添付書類三 6. 社会環境を以下のとおり補正する。

添付書類三 7. 火 山を以下のとおり補正する。

ページ	行	補 正 前	補 正 後
—	—	下記項目を右記のとおり変更する。 7. 火 山	別紙-1のとおり変更する。

第6.2-1図 廃棄物管理施設付近の集落，学校，認定こども園
及び医療機関の位置

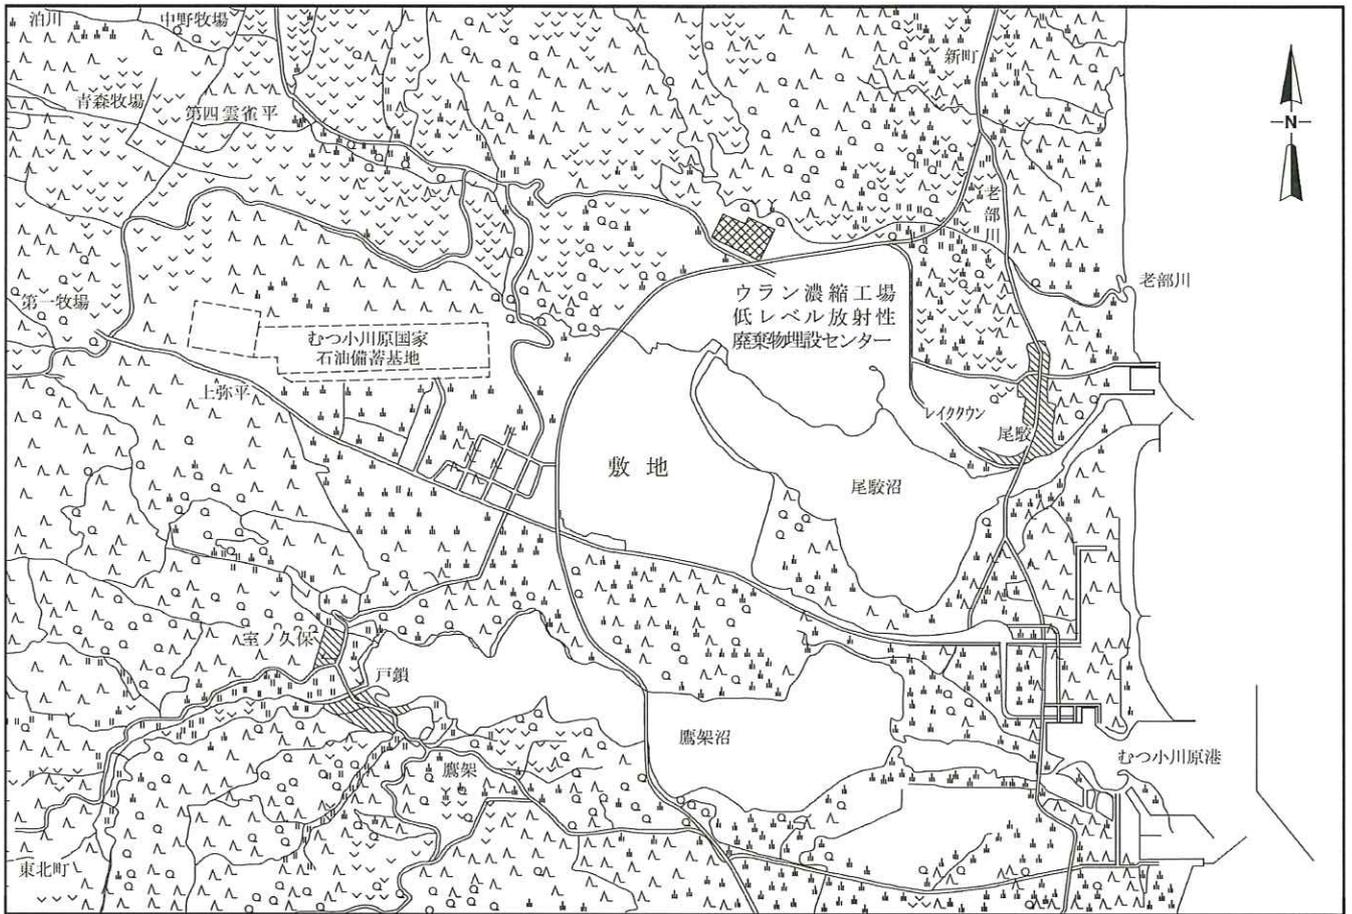
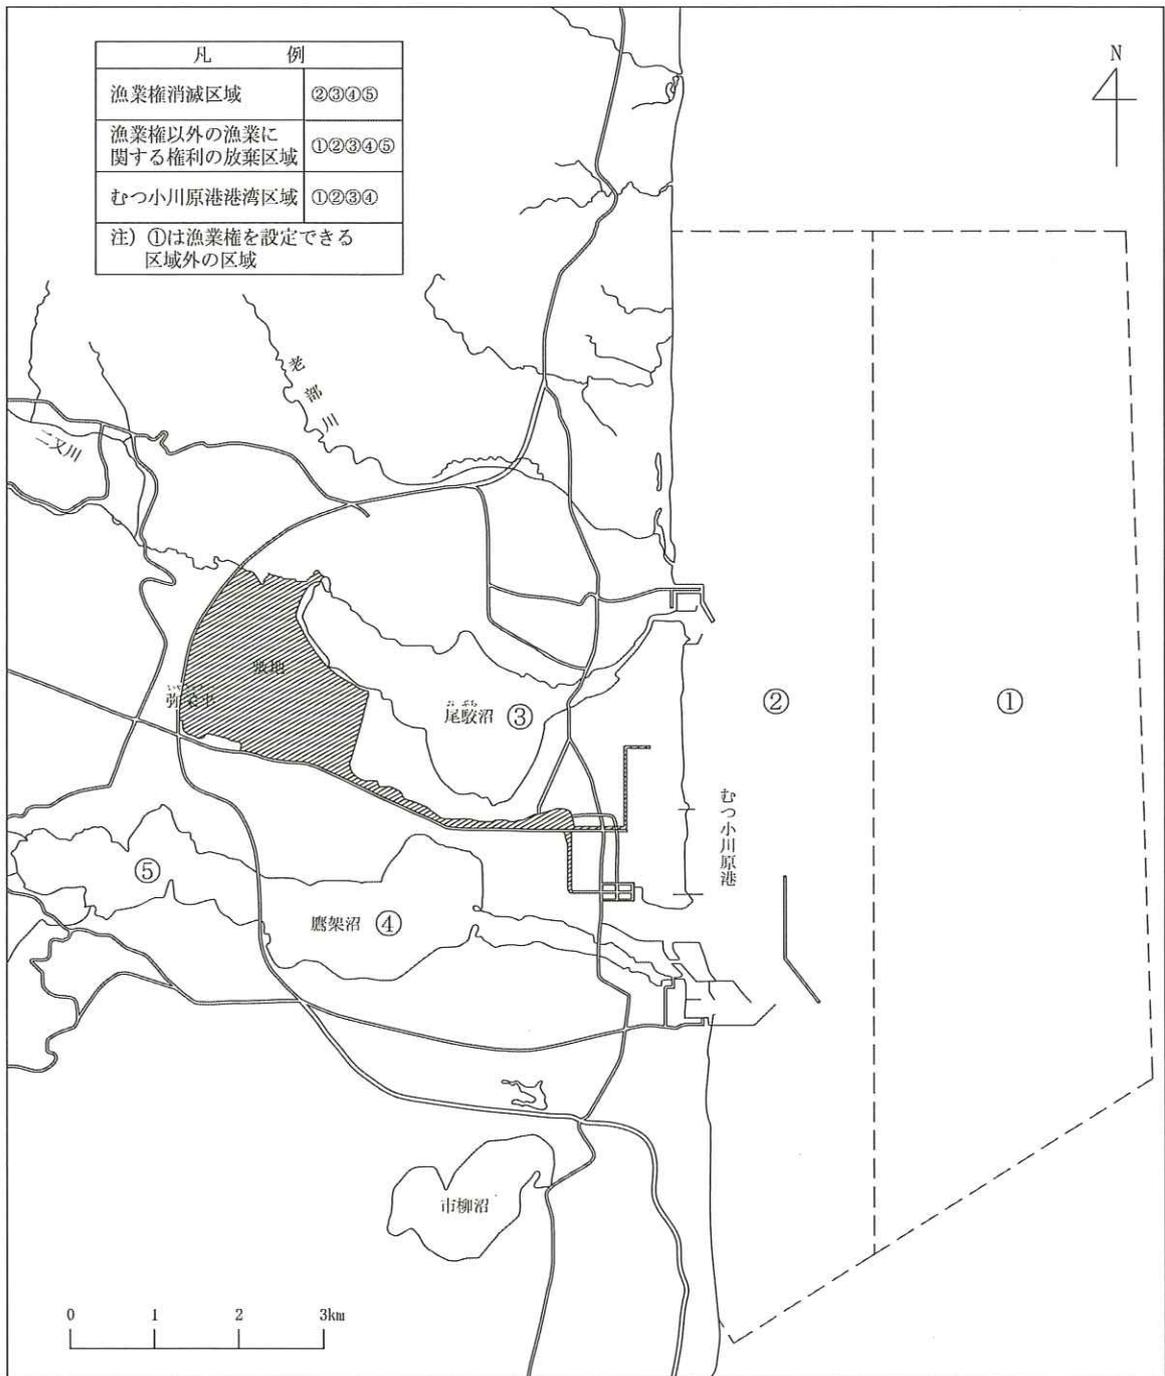
ページ	行	補正前	補正後
** 3-6-17 から 3-6-22 まで	—	下記の図を右記のとおり変更する。 第6.2-1図 廃棄物管理施設 付近の集落，学校，幼稚園， 保育所及び医療機関の位置 から 第6.6-2図 六ヶ所都市計画 図	別紙-1の図に変更する。
** 3-6-18 の次	—	(追加)	別紙-2の図を追加する。
